Detaljplan för fastigheten Bilen 2 och del av fastigheten Västerterteg 36: inom Teg i Umeå kommun, Västerbottens län

Ett förslag till detaljplan för fastigheten Bilen 2 och del av fastigheten Västerterteg 36:2 har upprättats av Umeå kommun, Detaljplanering. Syftet med detaljplanen är att skapa planmässiga förutsättningar för förtätning av fastigheten med centrumverksamhet, bostäder och kontor samtidigt som befintliga byggnader inom planområdet kan finnas kvar och utvecklas. Tillkommande bebyggelse ska placeras i tydlig kvartersstruktur och utformas för att ge förutsättningar för ett tryggt och levande gaturum som är anpassat till Tegsesplanadens framtida omvandling till stadsgata. Planen fastställer en avgränsning mellan kvartersmark och allmän plats som överensstämmer med Tegsesplanadens framtida sträckning och utformning. Planen syftar även till att säkerställa att ny bebyggelse mot Nybrogatan placeras och utformas på ett sätt som inte förhindrar en framtida höjning av gatan eller riskerar att skada befintlig stödmurskonstruktion.

Planen handläggs med standardförfarande och har varit föremål för samråd under tiden 2024-11-14 – 2024-12-04 och granskning 2025-11-13 – 2025-12-04.

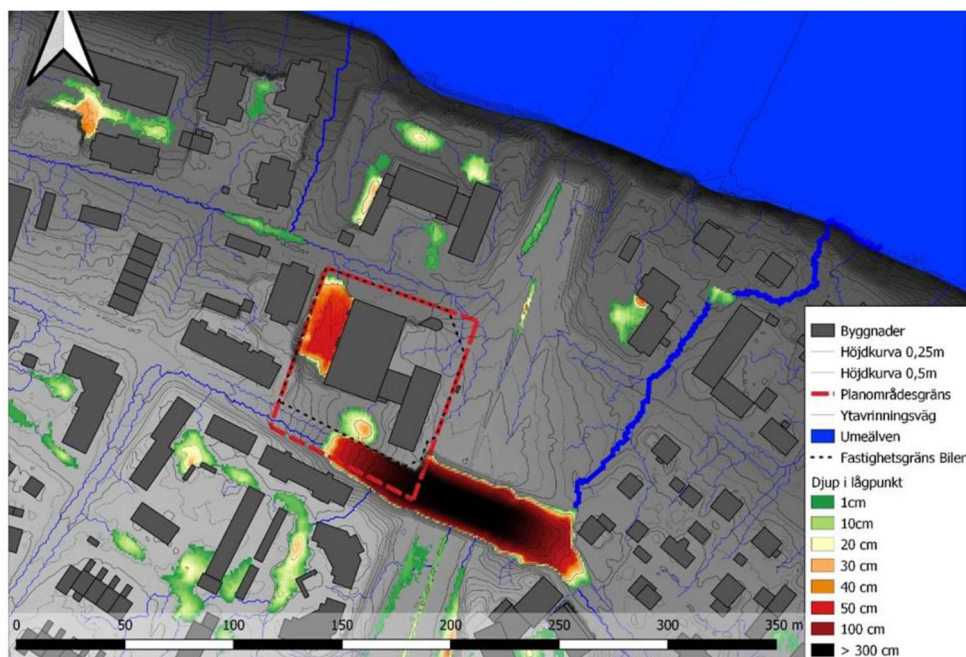
I översiktlig dagvattenutredning (Sigma2024) för omvandlingsområde fastställs följande:

”Föroreningsberäkningarna (se avsnitt 7) visar på att kvartersmark bör utformas med en hårdgörningsgrad på $k = 0,5$ för att uppnå MKN.”

Planbeskrivning och karta behöver uppdateras så att texten ovan även gäller för Bilen 2, om inte behöver yta avsedd för rening av dagvatten på allmän platsmark möjliggörs inom DP. Om fördröjnings-

/reningsanläggning ska anläggas för att möjliggöra DP behöver dagvattenutredning (Sigma 2022) uppdateras då beräkningar i utredning gjorts med fel klimatfaktor och på fel dimensionerande årsregn.

Den översiktliga dagvattenutredningen för omvandlingsområdet på Teg utreder dagvattensituationen inom hela omvandlingsområdet för Innanför ringleden, varav fastigheten Bilen 2 endast utgör en mycket liten del. Fastigheten Bilen 2 är i dag helt hårdgjord. Detaljplanen kommer således inte att innebära ökade dagvattenflöden inom omvandlingsområdet jämfört med nuläget. Det bedöms inte vara rimligt att kräva att 50 % av marken inom fastigheten ska vara genomsläpplig. Ett sådant krav är heller inte förenligt med planens utformning, där huvuddelen av kvarteretsmarken blir möjlig att bebygga.

Varje fastighetsägare ska omhänderta sitt dagvatten inom den egna fastigheten. Dagvattnet avleds till det allmänna VA-nätet via de anslutningspunkter som angetts av VA-huvudmannen. VA-huvudmannen är skyldig att ta emot dagvatten motsvarande ett 20-årsregn. Reduktion på VA-taxan ges till de systemlösningar som skapar förutsättningar för lokal fördröjning och omhändertagande av dagvatten, vilket skapar ett incitament till fastighetsägaren att tillskapa sådana lösningar. Oavsett vilken lösning som väljs så ska dagvattenflöden hanteras inom den egna fastigheten och avledas till det allmänna dagvattennätet. Detta påverkar alltså inte flödet till Umeälven.

Denna detaljplan syftar till att möjliggöra att fastigheten Bilen 2 kan förtätas. Av plantekniska skäl ingår mindre delar av Skeppargatan och Nybrogatan i planområdet för att möjliggöra reglering av utfartsförbud. Ett område mot Tegsesplanaden övergår från kvartersmark till allmän plats för att skapa en mer logisk avgränsning mot Tegsesplanaden. I övrigt regleras endast kvartersmark. Denna plan utgör inget hinder för kommunen att anlägga reningsanläggningar för dagvatten inom befintlig allmän platsmark på Teg. Det är även möjligt att tillskapa ny allmän platsmark vid framtida planläggning inom omvandlingsområdet. Då denna detaljplan i huvudsak planlägger kvartersmark och endast utgör en mycket liten del av omvandlingsområdet bedöms det inte vara nödvändigt att planlägga områden för rening av dagvatten på allmän platsmark inom denna detaljplan.
